西口広場機能について

1. 前回の意見及びこれまでの委員会意見を踏まえた、西口広場の検討に向けた考え方の整理

立体駐車場の整備イメージ

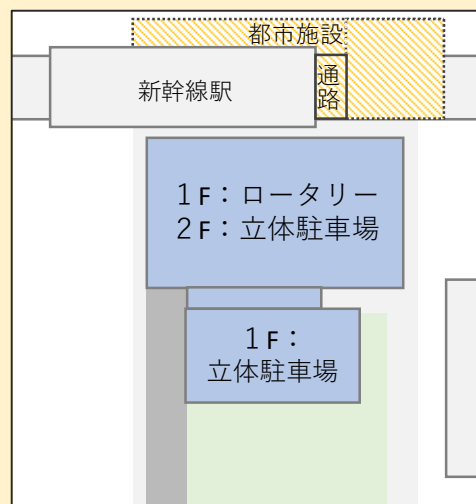
平面駐車場の場合、堆雪スペースを確保するため、駐車場の稼働率が下がることが懸念される。

除雪を行う人手不足の問題もある。

立体駐車場の整備費を補完するために、収益を確保する方法を考える必要がある。

利便性や除雪対策の面から、立体駐車場が望ましい。

立体駐車場の場合、駅利用者が俱知安の雪景色を見られるのはロータリーを出てからとなる。立体駐車場の中をどうみせるか。

- 駐車場は、平面駐車場よりも立体駐車場の方が良い。
- 利用しやすいよう駅に近接した場所に整備したほうが良い。
- 立体駐車場の配置イメージは以下の通り。
- 立体駐車場の意匠は、無機質なコンクリートの建物とならないような工夫が必要。

西口広場における平面駐車場の検討

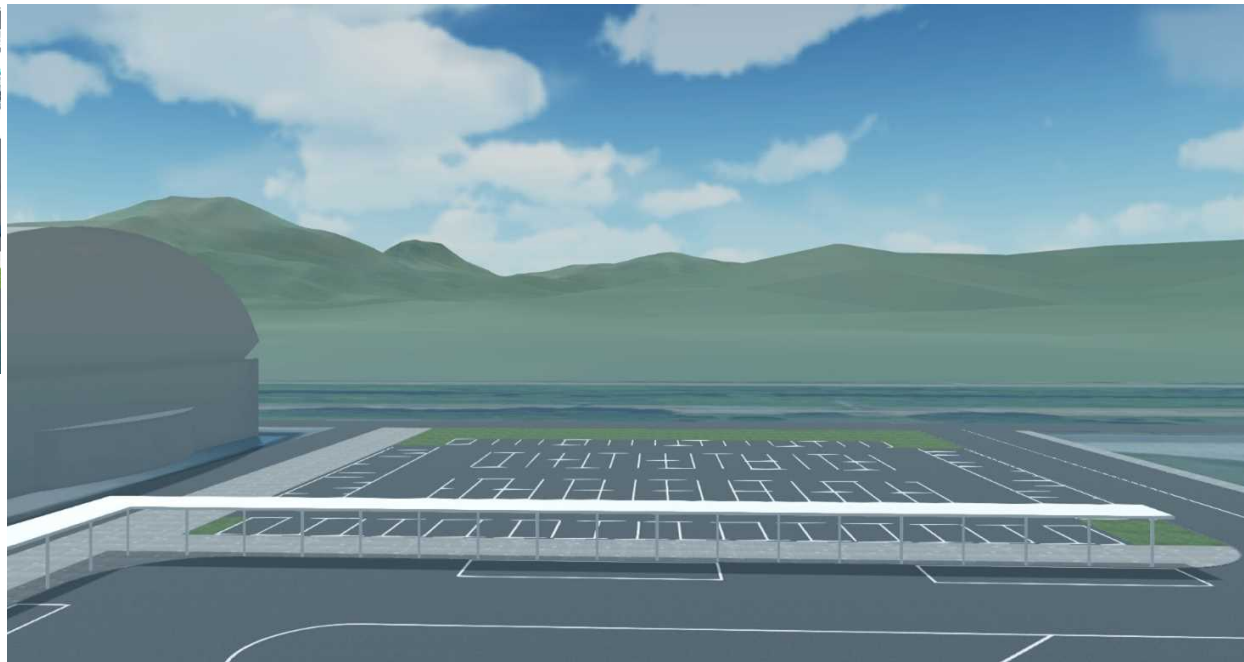
【平面駐車場案をベースとして考えた場合】
除雪が課題となるため、それを回避する方法はないか？
